改善箇所説明図

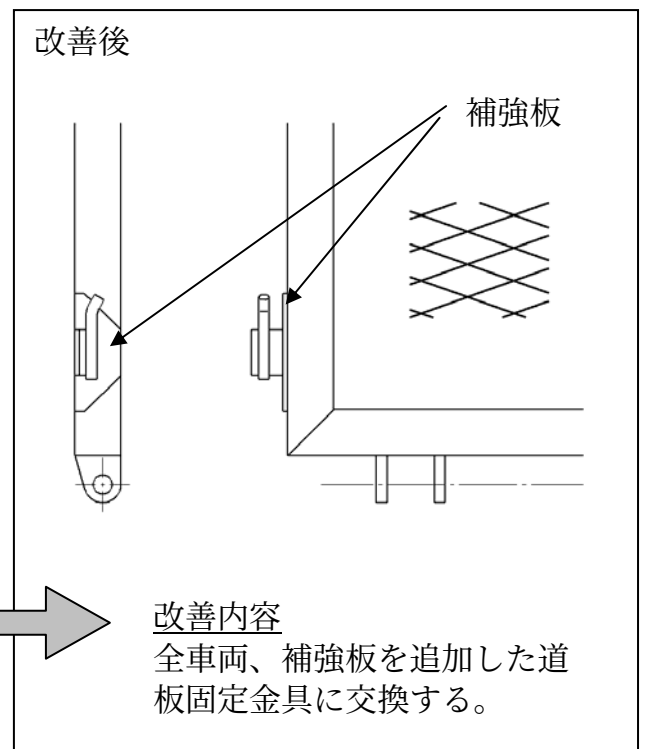
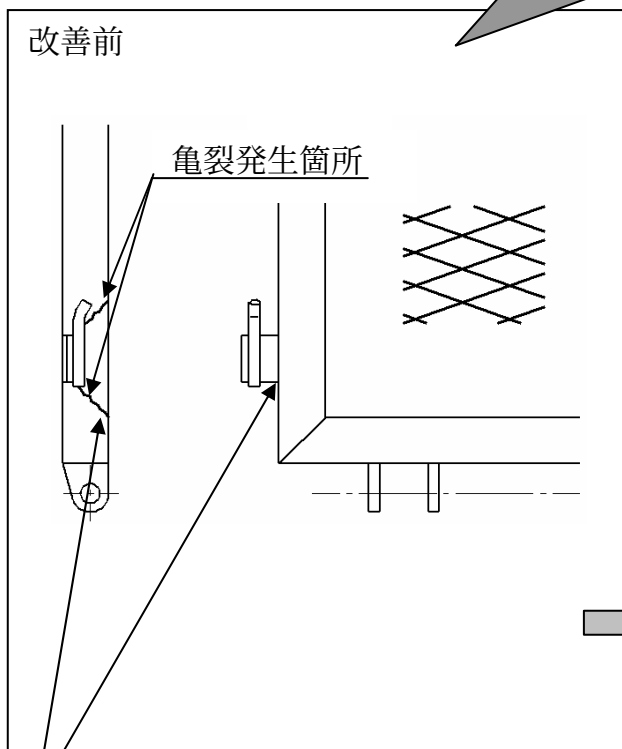
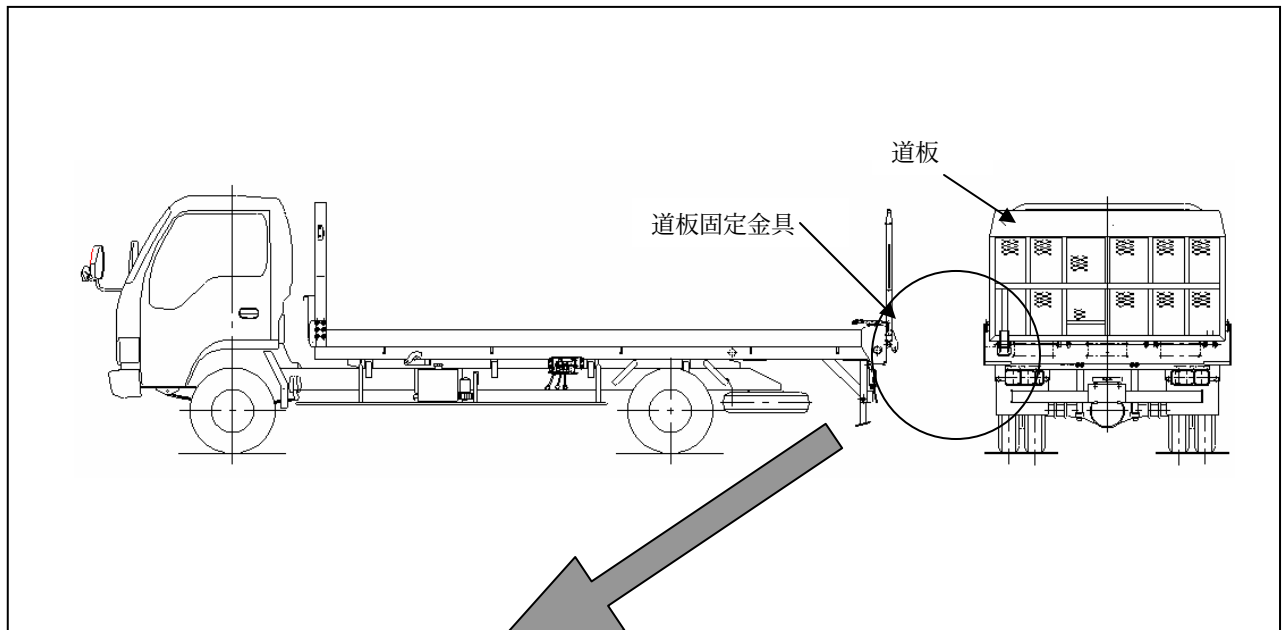
不具合発生箇所

スライド荷台式車両運搬車において、車両を積載するための道板を固定する金具取付板の強度が不足しているため、走行中の振動等により、当該取付板溶接部に亀裂が発生することがある。そのため、そのまま使用を続けると、亀裂が進行し、最悪の場合、溶接部が剥がれて、道板が走行中に車両後方へ倒れるおそれがある。

改善内容

全車両、補強板を追加した道板固定金具に交換する。
